Mission régionale d'autorité environnementale  
ÎLE-DE-FRANCE

**Avis délibéré  
sur le projet de ZAC du Coteau  
et le projet Écotone à Arcueil (94)**

N°MRAe APJIF-2022-20  
en date du 23/03/2022

Figure 8: Plans détaillés du projet Écotone (p. 59 et 60) et coupe longitudinale 1 sur le lot 2 (PC 03.01).

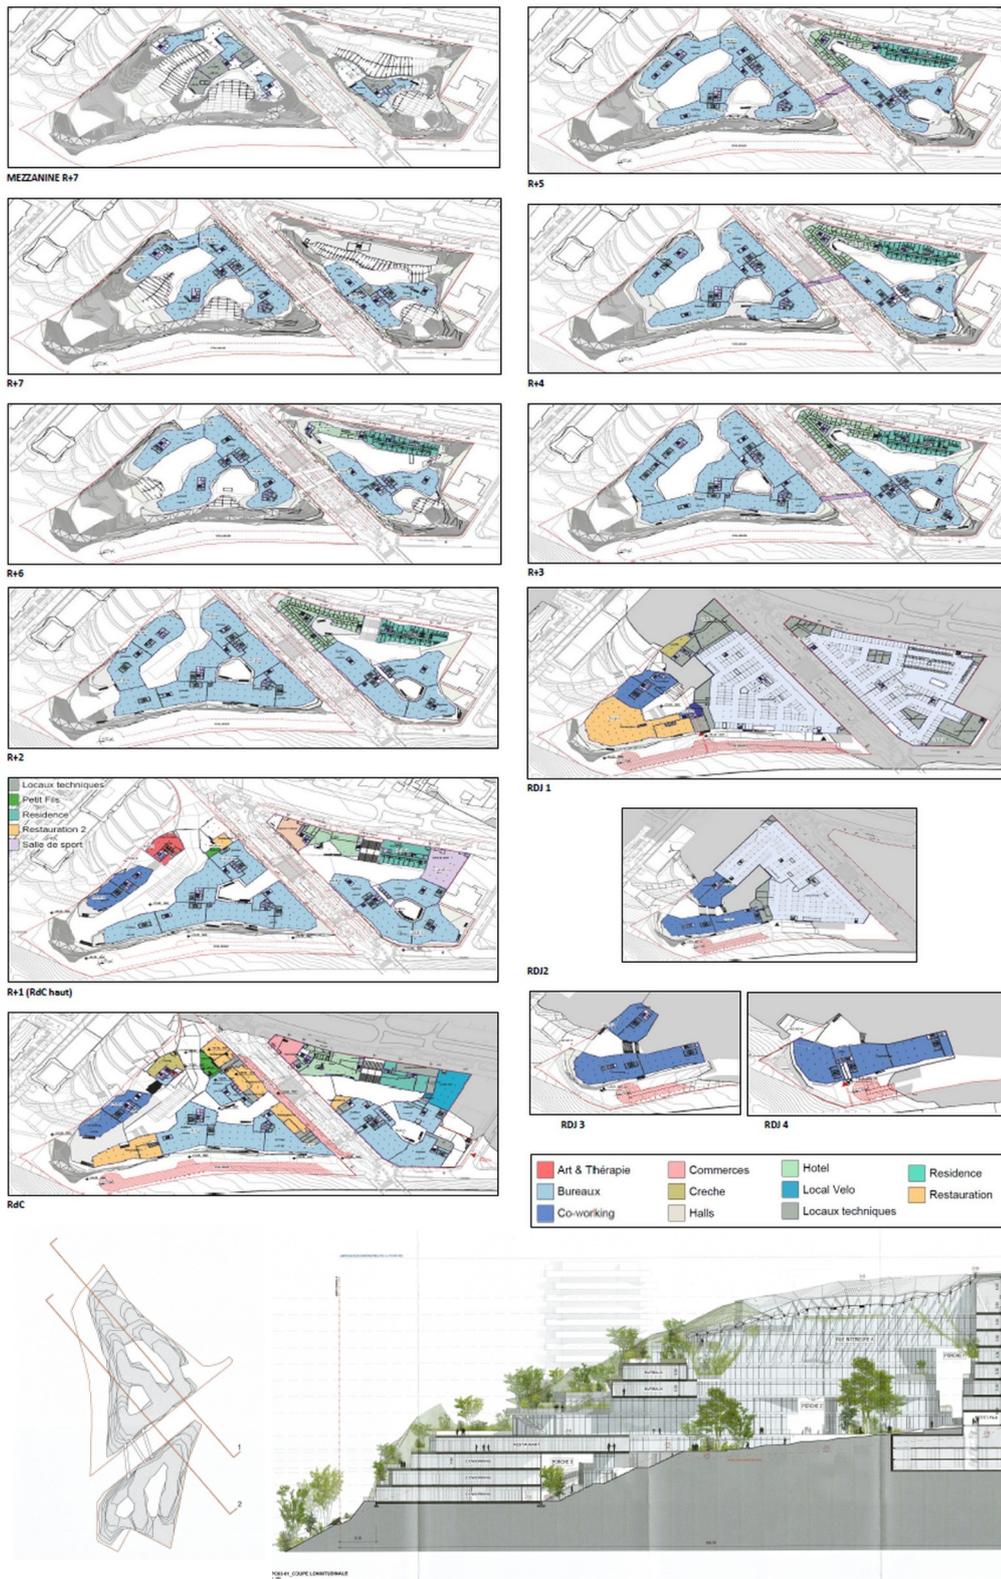
L'étude d'impact indique que « le projet sera réalisé sur un immeuble étagé en terrasses le long de la pente et creusé de patios » (p. 6 et 56). Or, le plan et les visuels du projet présentent non pas un seul mais bien deux bâtiments construits de part et d'autre de l'avenue du Général Malleret Joinville (figures 8 et 12).

Le programme prévisionnel est présenté sous la forme de plusieurs plans (p. 59 et 60) dont les dimensions et les échelles varient, ce qui entrave la compréhension globale de ce projet aux formes complexes.

La MRAe note que l'aménagement des espaces extérieurs, dont les espaces verts, ne sont pas visibles sur ces plans. Des incohérences sont à noter :

- la zone longeant l'autoroute A6 est représentée à la fois comme une voie d'engins, désignée comme « voie existante » page 60 (figure 8) et comme une zone de plantation de pleine terre page 67 ;
- La figure intitulée « Schéma des surfaces disponibles en pleine terre et sur dalle » (p. 67 et figure 9 du présent avis), montre des patatoïdes verts – légendés : « plantation en pleine terre » – (au nord-est du site, lot 2), situés sur des parties qui apparaissent comme construites dans les plans de rez-de-jardin 1 et 2 (p. 60 et figure 8 du présent avis).

- représenter clairement, sur un même document, le périmètre du projet Écotone et celui de la ZAC du Coteau ;
- produire une série de plans du projet lisibles et superposables (cadrage, échelle et orientation identiques).

Figure 9: Schéma des surfaces disponibles en pleine terre et sur dalle, rez-de-chaussée / rez-de-jardin (p. 67)

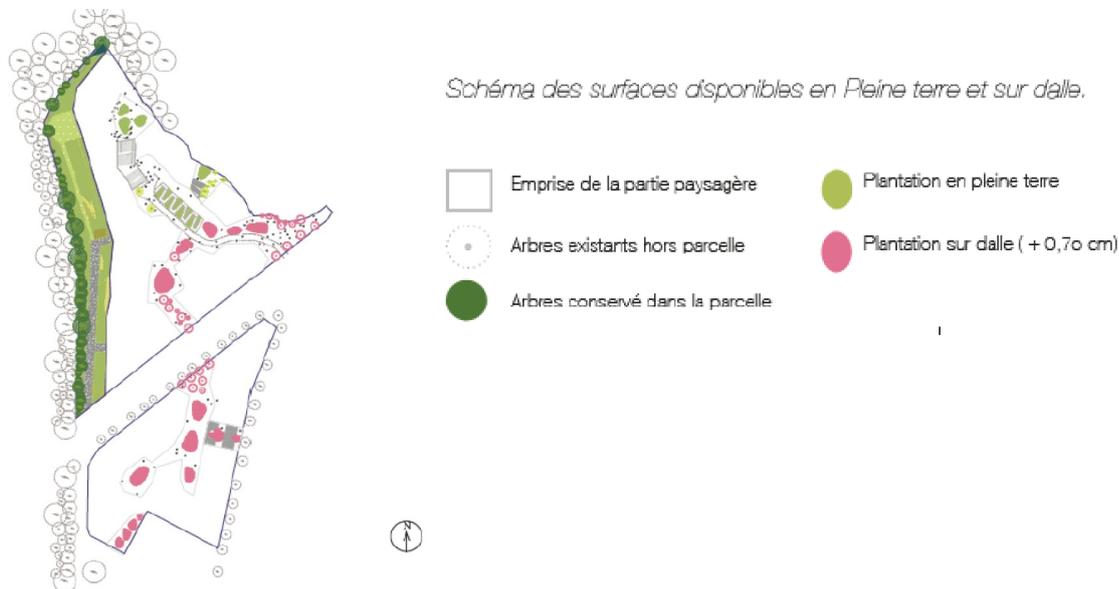
La MRAe souligne que le projet ne démontre pas la faisabilité et la viabilité de la surface végétalisée équivalente en terrasse et en toiture.

Ceux-ci nécessitent des épaisseurs de terre (hauteurs de substrat) spécifiques en correspondance avec des conditions spécifiques de développement sur dalle, un volume réel disponible pour le système racinaire, la prise au vent pour les terrasses les plus hautes, l'exposition solaire et l'apport en eau, etc. À titre d'exemple, l'étude d'impact présente dans les visuels du projet des arbres de haute tige (qui voisinent cinq mètres pour certains, cf. p. 63) alors qu'elle n'indique prévoir que des espaces recouverts de pleine terre de 0,4 à 0,7 mètres (p. 67 et figure 9 du présent avis).

**Figure 10: Principe de plantation sur dalle-toiture en fonction des hauteurs de terres possibles (notice paysagère, p. 9)**  
Dans le projet Écotone, l'épaisseur de terre sur dalle ou sur toiture va de 0,40 à 0,70 m, ce qui ne permettrait le développement d'un arbre

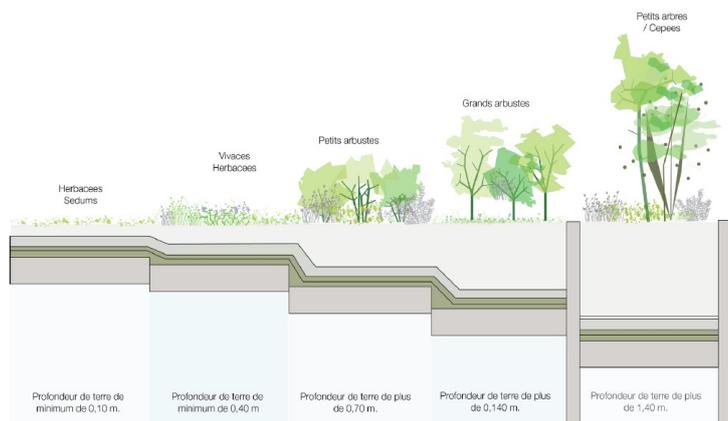
D'après la figure en page 9 de la notice paysagère du permis de construire (figure 10 du présent avis), ces épaisseurs de terre ne permettraient d'envisager que des « vivaces herbacées » et des « petits arbustes », les « petits arbres » nécessiteraient une épaisseur supérieure à 1,40 m.

Les possibilités de plantation d'arbres aux alentours des bâtiments et le long de l'axe autoroutier, en fonction de la présence des réseaux et de la disponibilité du sol pour leur développement, ne sont pas non plus suffisamment précisées. Un plan et des coupes superposant les fosses de plantations d'arbres et tous les réseaux, murs et ouvrages divers incompatibles avec le développement racinaire permettraient d'en rendre compte.
